BPW axlar med ECO Disc TS2 3709 och ET 0 - nu med nya bromsbelägg BPW 8303

76122501s
30.09.2025

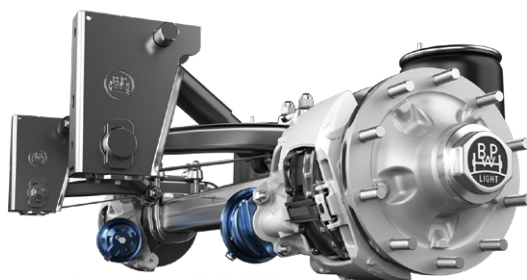
Från och med vecka 41/2025 utrustar BPW som standard sina 9-tons och 10-tons släpvnagsaxlar med enkel- och dubbelmontage, med TS2 3709 och offset ET 0, tillsammans med det nya bromsbelägget BPW 8303.

Eftersom bromssystem med ET 0 är mindre skyddade av hjulet, utsätts bromsbeläggen ständigt för vattenstänk, vägsmutts och vintertid även aggressiva ämnen som vägsalt.

För att möta dessa påfrestningar introducerar BPW från och med vecka 41/2025 bromsbelägget BPW 8303 som standard på TS2 3709 med ET 0 för enkel- och dubbelmontage.

Det nya bromsbelägget som har högre hållfasthet, är särskilt utvecklat för att tåla dessa yttre påfrestningar. Förutom det finns på baksidan av det passiva belägget en vibrationsdämpande metallplåt som minskar risken för bromsljud och förbättrar komforten.
